Avis délibéré
de la Mission régionale d'autorité environnementale
Provence-Alpes-Côte d'Azur

sur le projet de création d'un parc photovoltaïque au lieu-dit "La
Rouvière" à Ampus (83) et sur la déclaration de projet
emportant mise en compatibilité du plan local d'urbanisme
d'Ampus

N° MRAe
004462/A P - 004616/A PP

Figure 2: Description du projet - Source : étude d'impact à gauche et rapport de présentation à droite

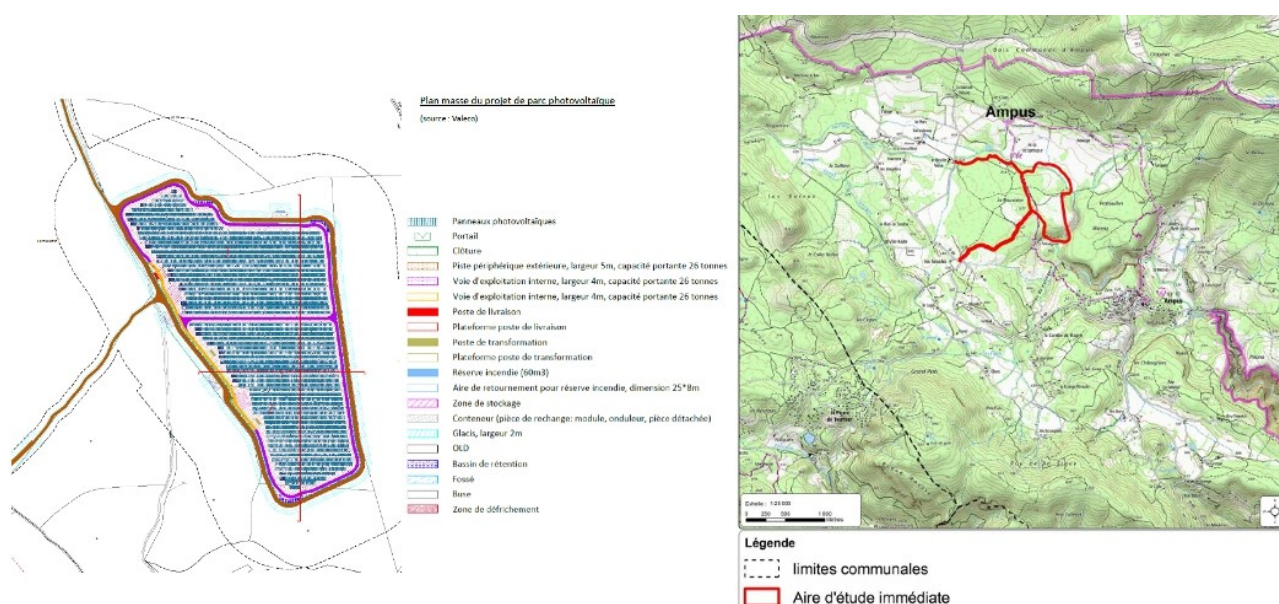
La MRAe constate des incohérences dans l'étude d'impact en ce qui concerne la prise en compte des surfaces d'OLD, se traduisant par une insuffisance dans l'évaluation de leurs incidences :

- l'élargissement de 50 m à 100 m, préconisé par le SDIS pour les OLD, s'il est cité dans la description du projet, n'est pas pris en compte dans l'évaluation des incidences : il est en effet indiqué une surface de 19 ha d'OLD en page 36 (correspondant à une largeur de 100 m), mais seulement 10,5 ha en page 168 de l'étude d'impact (correspondant à une largeur de 50 m) ;
- l'étude d'impact et le rapport de présentation sont incohérents concernant les accès au parc (accès au nord ou pas selon les documents), de sorte que la prise en compte de leur impact et de celui des OLD associées apparaît incomplète.

La MRAe recommande de compléter, dans l'étude d'impact, le périmètre de projet en y intégrant de manière lisible les accès du site et les OLD, ainsi que l'opération de raccordement au poste source et de compléter l'analyse des incidences en conséquence.

Figure 3: Zonage avant et après mise en compatibilité n°1 du PLU - Source : rapport de présentation

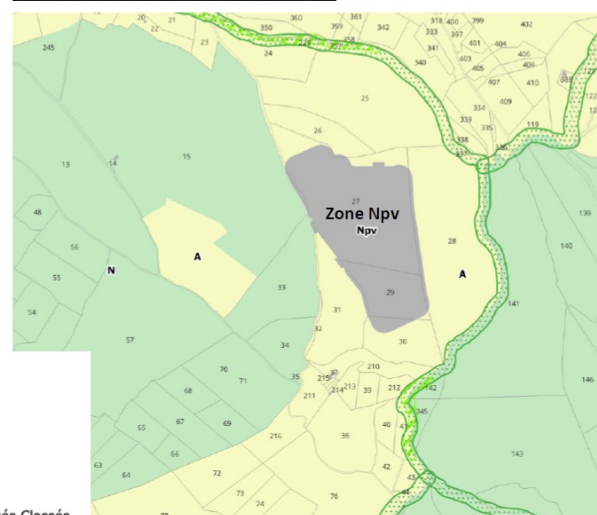
Le règlement fixe les règles relatives aux constructions et aux clôtures (hauteur, toiture, distance d'implantation vis-à-vis des voiries) ; ses dispositions n'intègrent pas la conservation des arbres et des haies au sein du secteur Npv.

La MRAe regrette qu'aucune prescription d'encadrement environnemental (milieux naturels et paysage) directement liée au projet ne soit intégrée au nouveau règlement.

La MRAe recommande d'intégrer au règlement du PLU des prescriptions d'encadrement environnemental concernant le nouveau secteur Npv.

Figure 5: Présentation des fonctionnalités écologiques - Source : étude d'impact

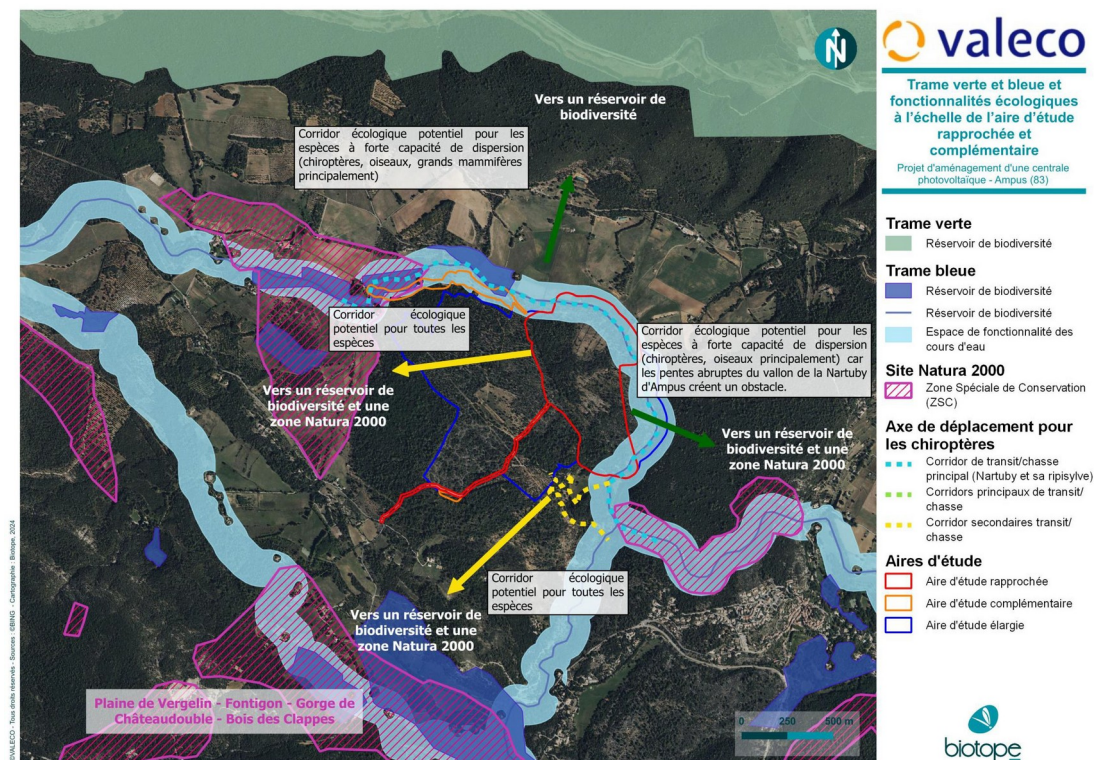
Ce constat n'est pas partagé par la MRAe. En effet, d'après les éléments fournis dans l'étude d'impact, l'aire d'étude complémentaire, ainsi que l'aire d'étude rapprochée, se situent dans la trame bleue et donc dans l'espace de fonctionnalité du cours d'eau (cf. Figure 5).

La MRAe recommande de prendre en compte, dans le rapport de présentation et l'étude d'impact, la présence de la trame verte et bleue et d'analyser, le cas échéant, les incidences environnementales du projet sur cette dernière.
